# ZMĚNA ÚZEMNÍ STUDIE - ZASTAVITELNÉ PLOCHY Z40 A Z41, LIBERK - RAMPUŠE

akce  
**ZMĚNA ÚZEMNÍ STUDIE**  
ZASTAVITELNÉ PLOCHY Z40 A Z41, LIBERK - RAMPUŠE

datum  
**12/2015**

příloha č.  
**Z03**

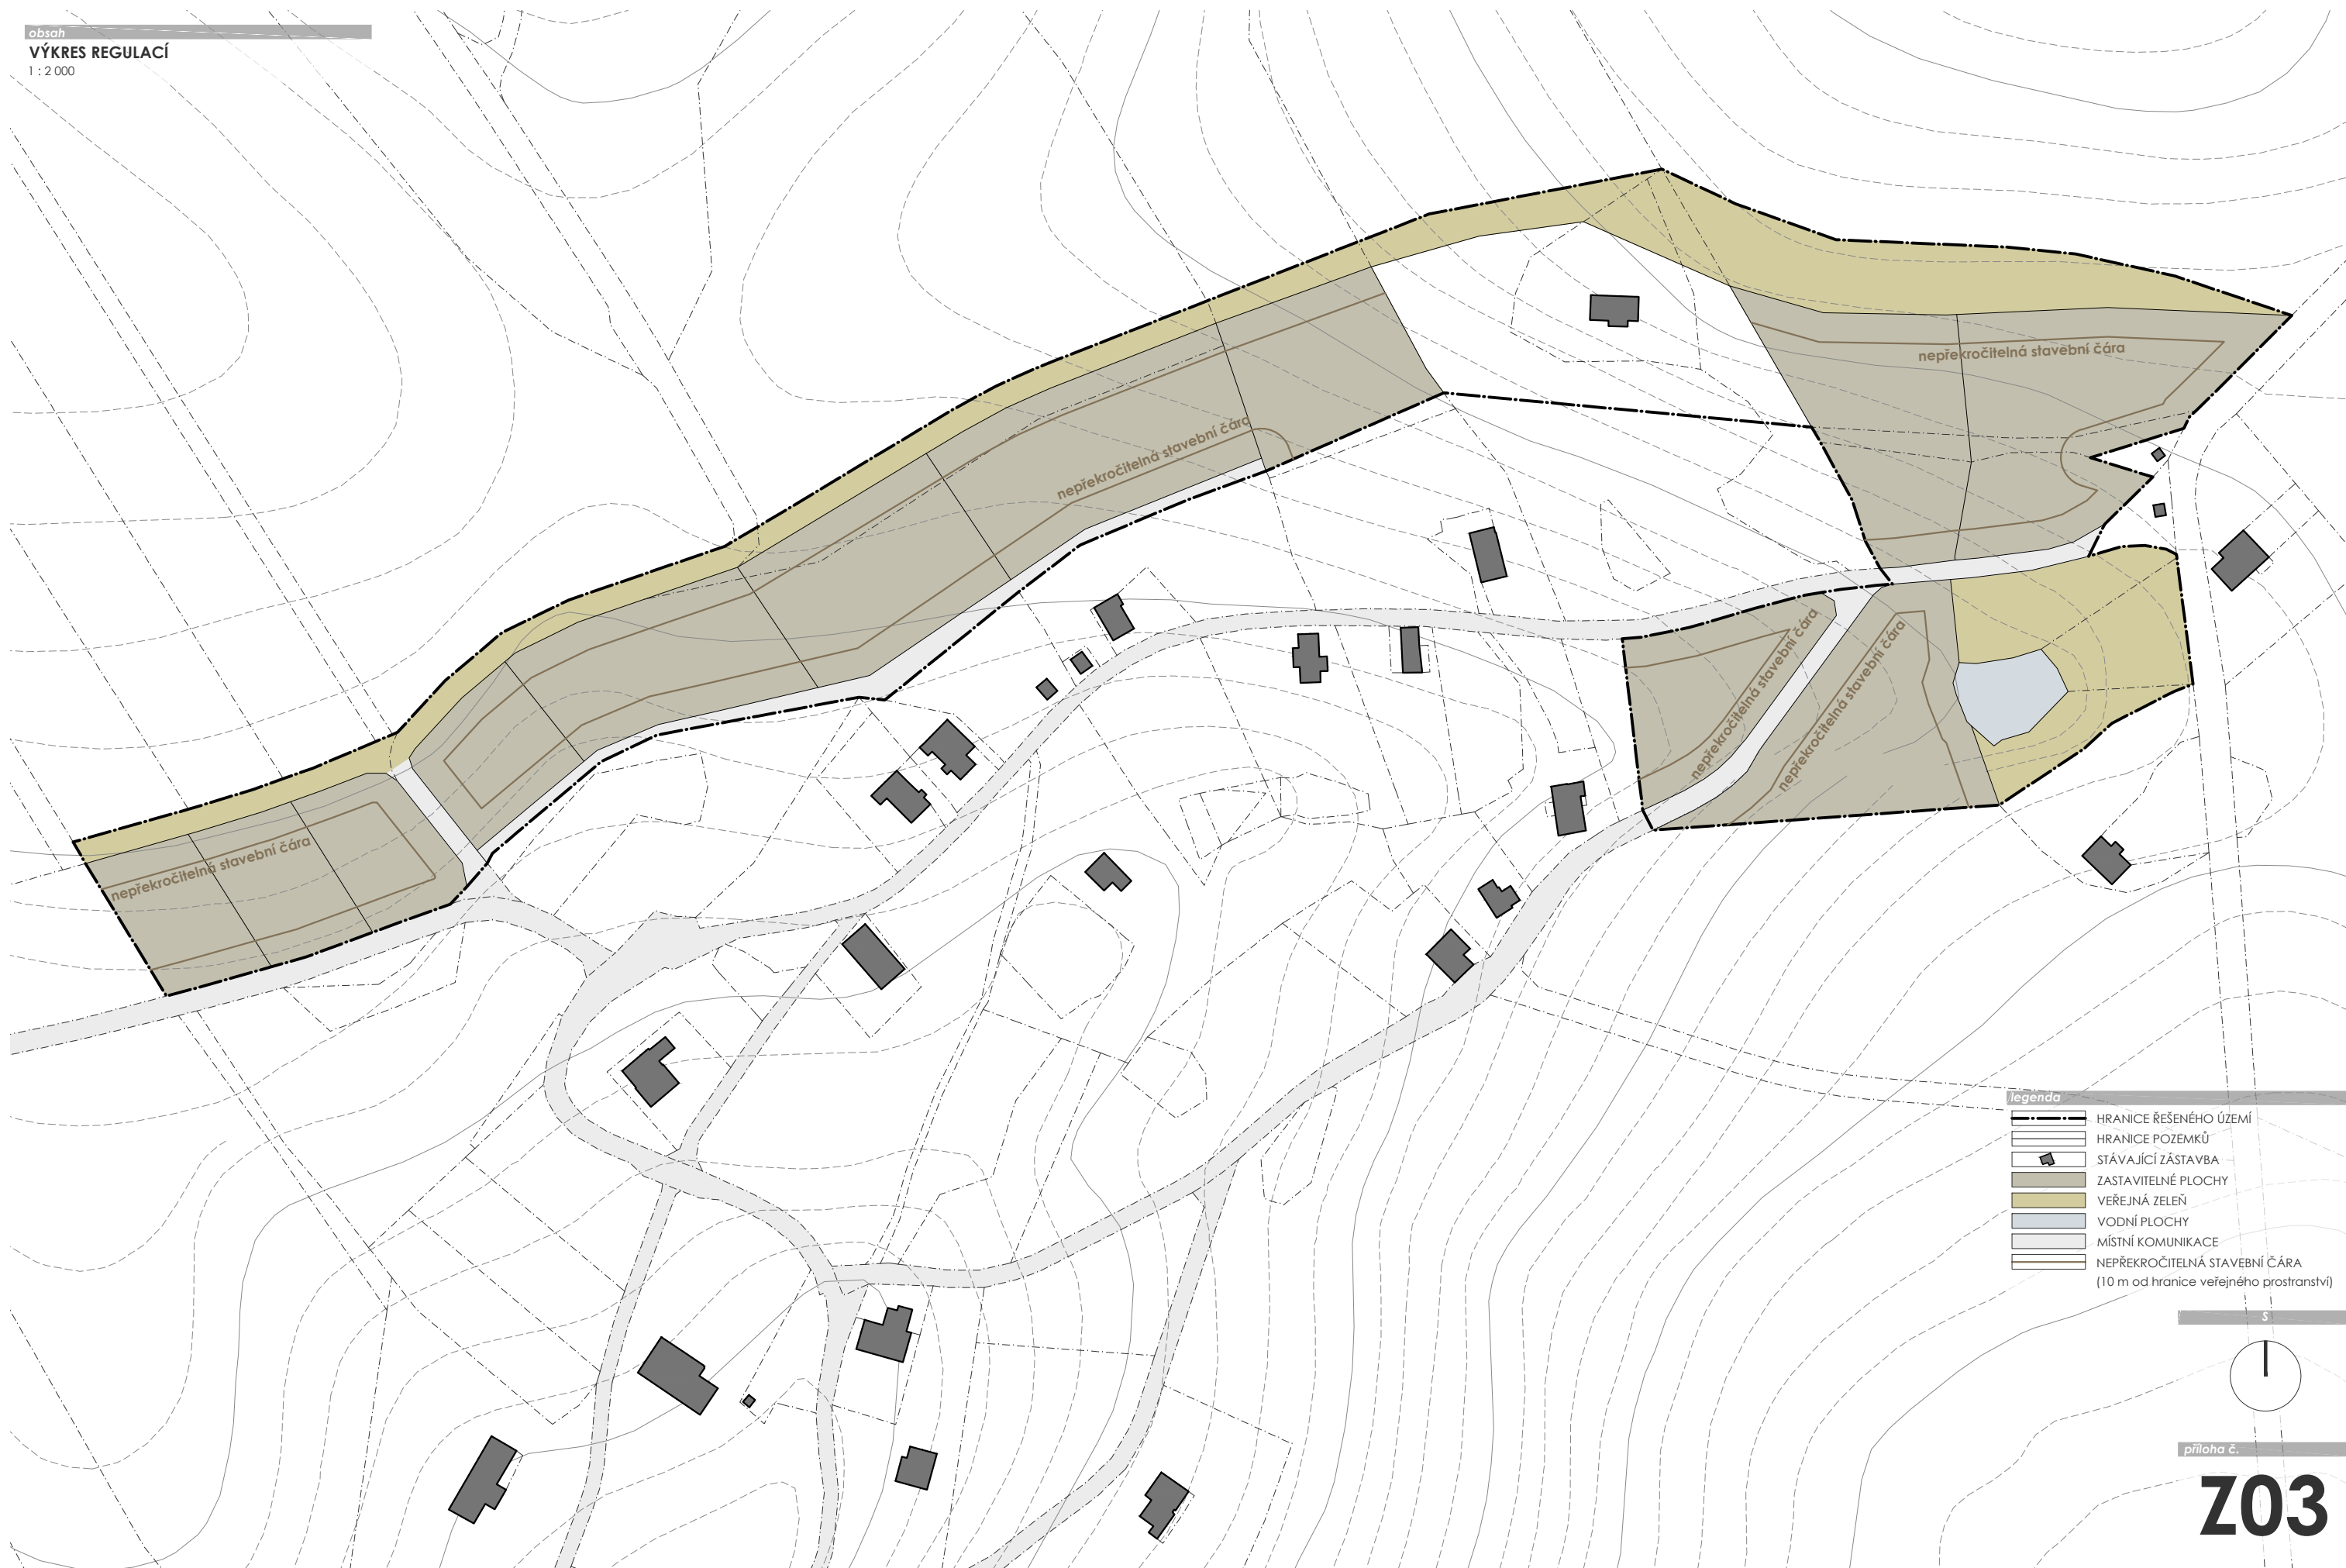
Změna územní studie prověřila velikosti parcel č. 04 a č. 05 na pozemku parc. č. 3066/2, k. ú. Rampuše, v rozsahu, který stanovila původní Územní studie pro zastavitelné plochy Z40 a Z41 vymezené ÚP Liberk, k. ú. Rampuše (zanesená do evidence územně plánovací činnosti dne 3. 3. 2014 pod číslem 1606388).

Vzhledem k nemožnosti prodat pozemky tak velké výměry, jak jsou vymezeny v původní územní studii, a vzhledem k celkové plošné výměře a urbanistické struktuře okolní zástavby, rozdělila Změna územní studie v souladu se Zadáním změny územní studie výše uvedené parcely na tři nové stavební pozemky (dle poskytnutého geometrického plánu, který byl podkladem pro tuto změnu).

Zastavitelná plocha je rozdělena na 12 stavebních pozemků a na každém z nich bude umístěn maximálně jeden hlavní stavební objekt.

**Grafická část Změny je zpracována ve formě nových výtisků výkresů "Komplexní urbanistický návrh" (příloha č. Z02) a "Výkres regulací" (příloha č. Z03), kterými jsou nahrazeny přílohy č. 11 a č. 12 Územní studie pro zastavitelné plochy Z40 a Z41 vymezené ÚP Liberk, k. ú. Rampuše. Ostatní výkresy grafické části územní studie zůstávají platné v původní podobě.**
